VYSVĚTLENÍ ZADÁVACÍ DOKUMENTACE Č. I

Veřejná zakázka
Ostrov, škola Májová, nástavba objektu Družiny a ZŠ Májová, Ostrov – Rekonstrukce potrubních rozvodů vody a kanalizace

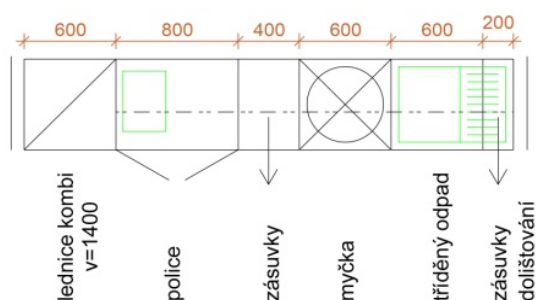
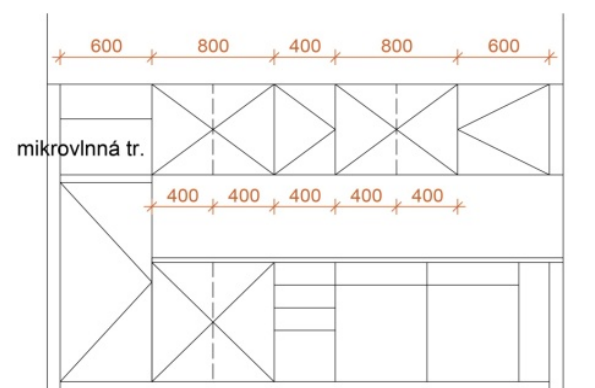
34	K	VYB-990034	Herní koberec; roz. 3500/2500 mm	ks	8,000
	PP		Herní koberec; roz. 3500/2500 mm Poznámka k položce:		
	P		Poznámka k položce: Specifikace - učebny: - koberec jednobarevný - barva dle barvy učebny

Prosím o upřesnění vlastností koberce.

Odpověď na dotaz č. 9:

Koberec zátěžový, vhodný do školských zařízení – barevnost bude doladěna v průběhu stavby.
